Objet : Demande d'accès n° 2024-06-076- Lettre de réponse

Objet: Demande d'avis technique – Beaconsfield (mandat 1159)

Demande d'avis technique - Pierrefonds et Senneville (mandat 1262) Objet:

PLAN -N -1:500

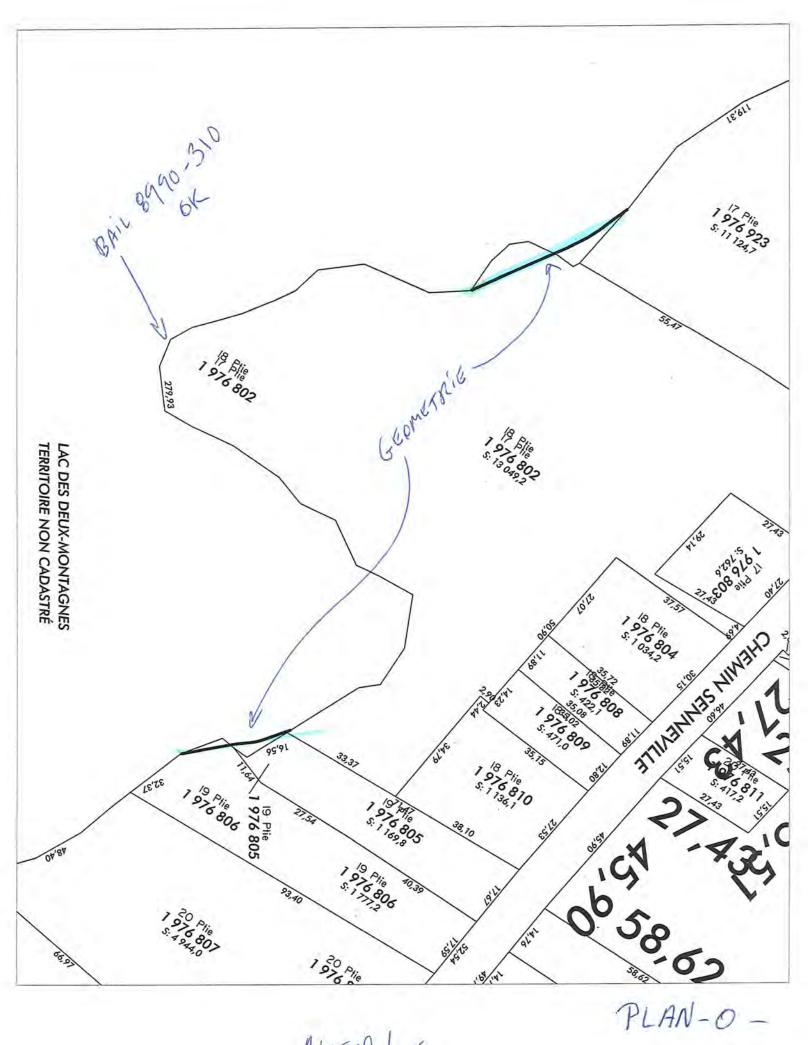
La limite riveraine du projet de lot 1 976 978 devrait être corrigée afin de s'accorder avec le bail 9192-51 ainsi qu'avec l'analyse photogrammétrique.
